345/10

Sitzungsvorlage

Ausbau der Liebfrauenstraße und des nördlichen Abschnittes der Reuleauxstraße (von Liebfrauenstraße bis Grünewaldstraße) im Zuge der Kanalsanierung;
hier: 1. Darstellung der akuten Beleuchtungsplanung
2. Antrag der Fraktion Bündnis 90/ Die Grünen vom 18.10.2010

Ausbau
Liebfrauenstraße, nördl. Reuleauxstraße
Beleuchtungsplanung

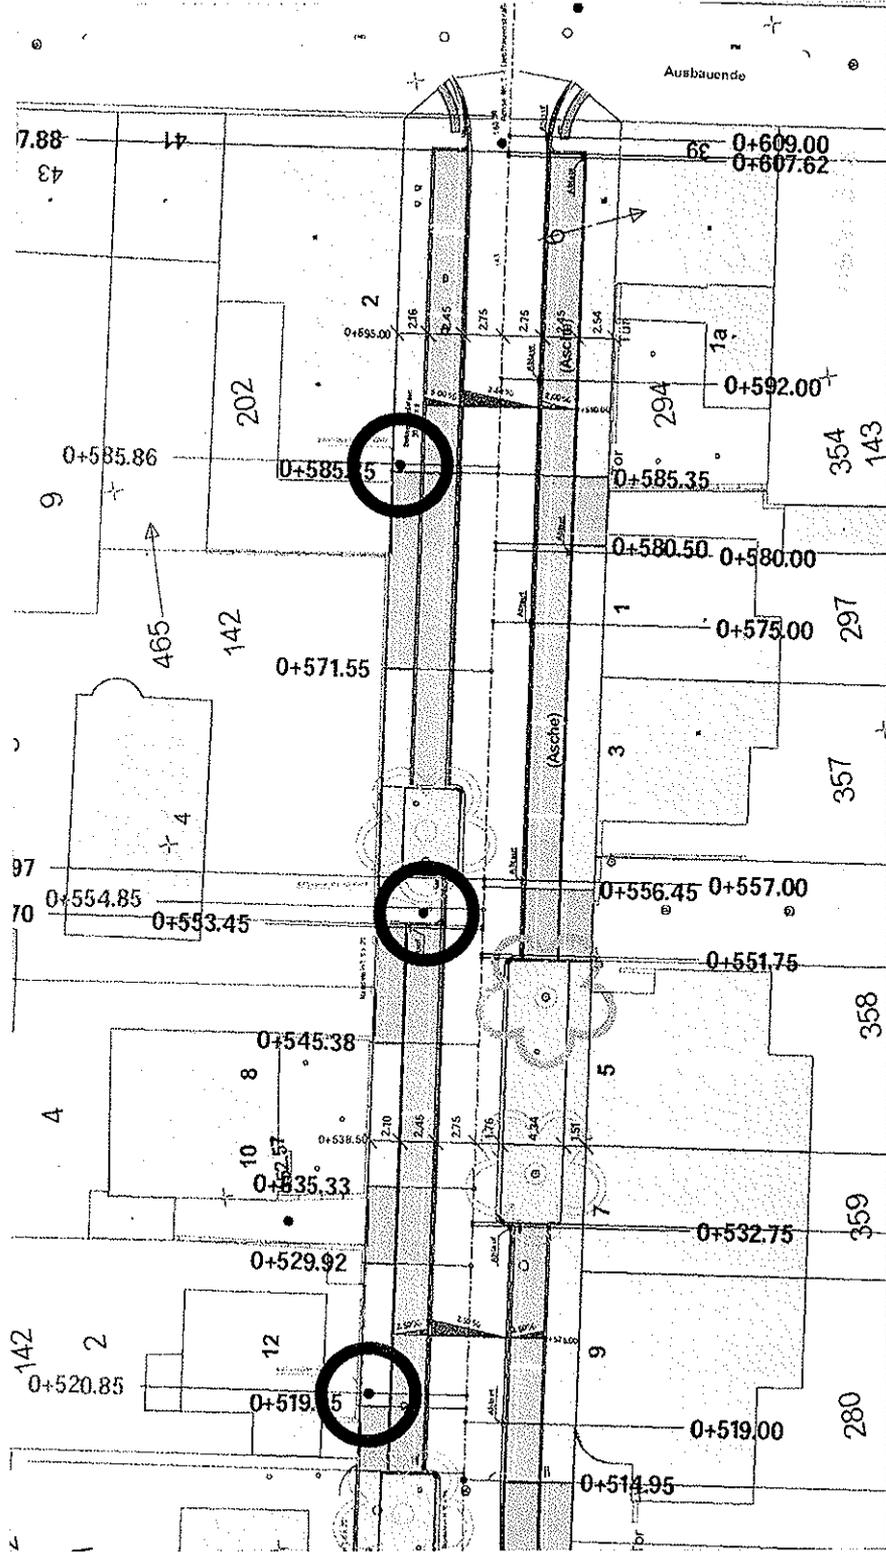
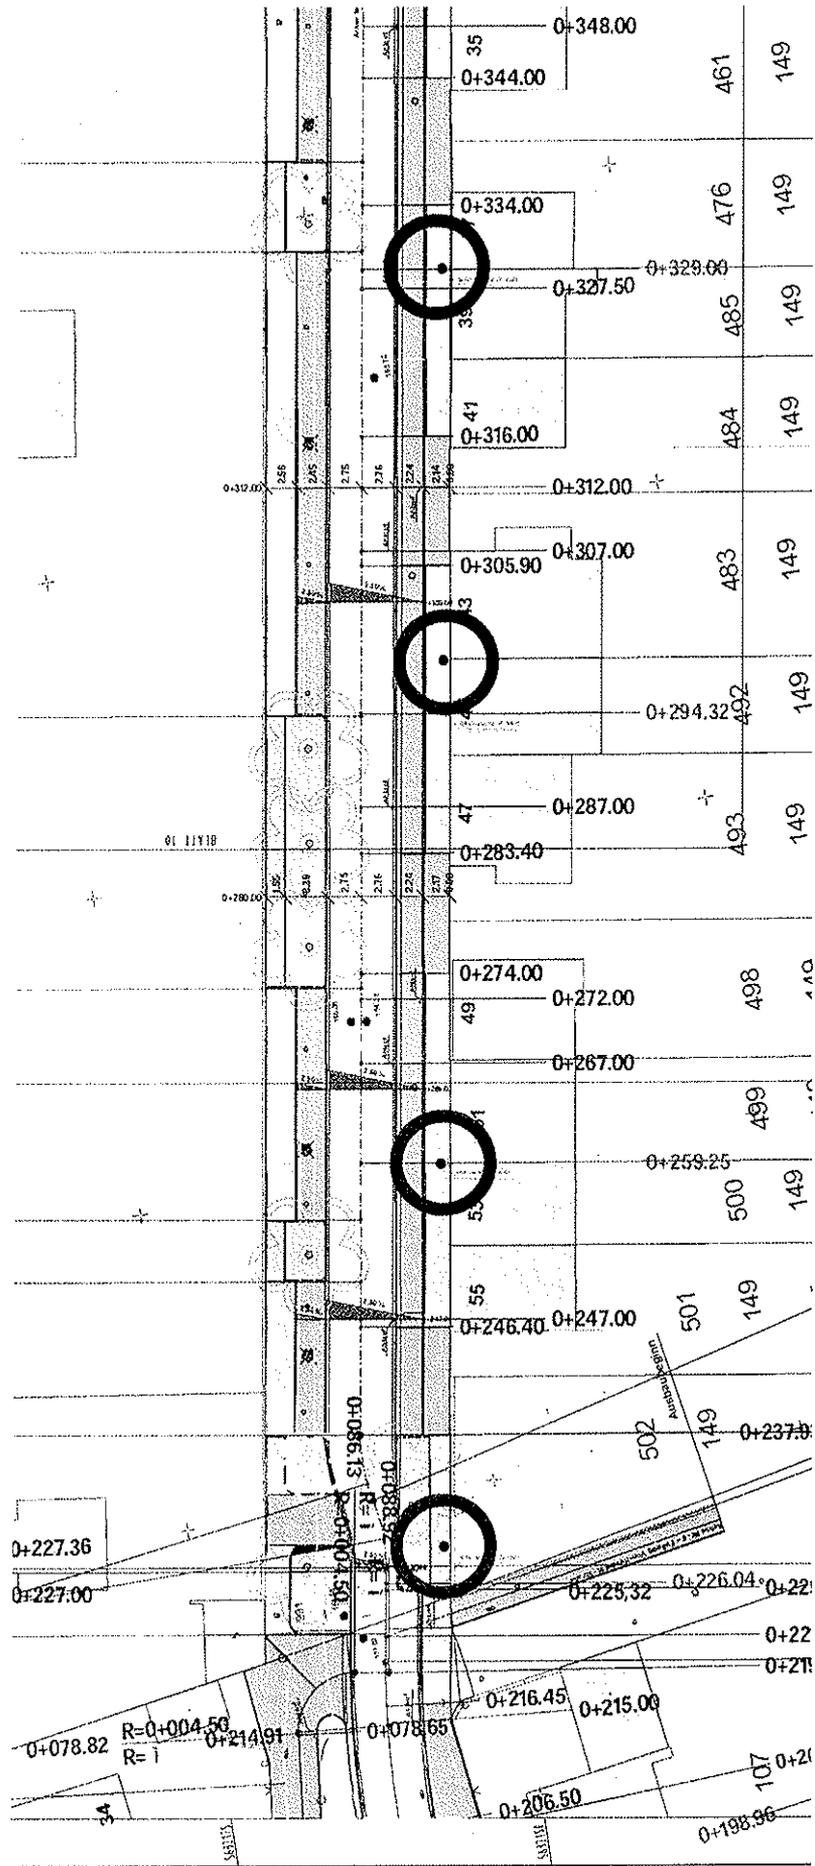
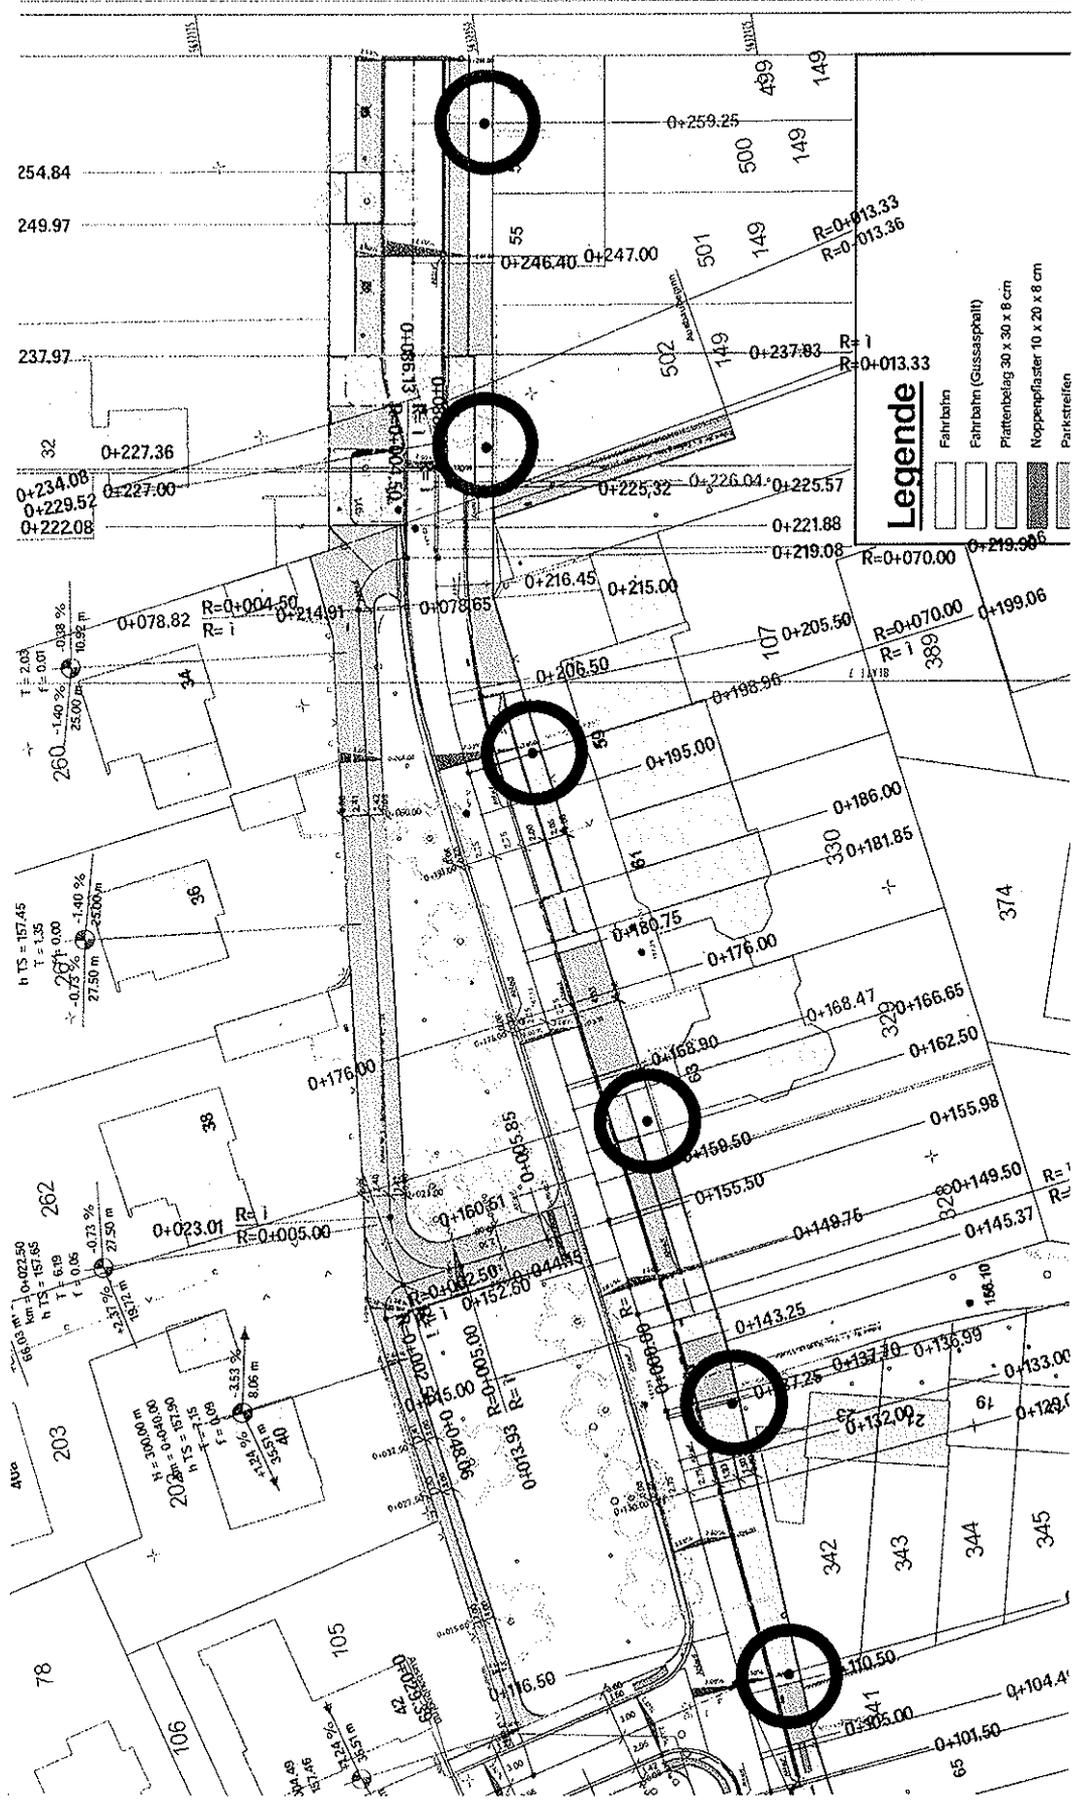
Die vorhandene Straßenbeleuchtungsanlage in der Liebfrauenstraße wurde im Jahre 1964 errichtet. Eine im November 2009 durchgeführte Messung der Beleuchtungsstärke hat ergeben, dass die Anlage aufgrund der Mastabstände und Mastpositionen nicht die Vorgaben der DIN EN 13201 „Straßenbeleuchtung“ erfüllt.

Die Leuchtenanordnung erfolgt nach DIN EN 13201. Grundlage für die Beleuchtungsplanung war eine für solche Straßen übliche Lichtpunkthöhe von 8,00 m. Der Leuchtentyp wird anlässlich einer Bemusterung im Rahmen der Dezember-Sitzung des Planungs-, Umwelt- und Bauausschusses ausgewählt. Der Mastabstand kann bei den zur Auswahl stehenden Leuchten bis maximal 34 Meter gewählt werden, die dargestellten Mastpositionen können nach den örtlichen Gegebenheiten (Fundamente, Leitungen im Untergrund, etc.) auch noch geringfügig verschoben werden.

Die Leuchtenstandorte, die der Vorlage als Anlage 1 beigefügt sind, wurden unter Berücksichtigung der örtlichen Gegebenheit (z.B. Baumbestand bzw. -planung, Ausfahrten, etc.) sowie der DIN-konformen Ausleuchtung der Liebfrauenstraße festgelegt.

Geringfügige Lageveränderungen der Leuchten aufgrund besonderer örtlicher Gegebenheiten (z.B. Schlafzimmerfenster, Hausanschlussleitungen, Versorgungsstrassen etc.) sind bei der Bauausführung noch möglich.
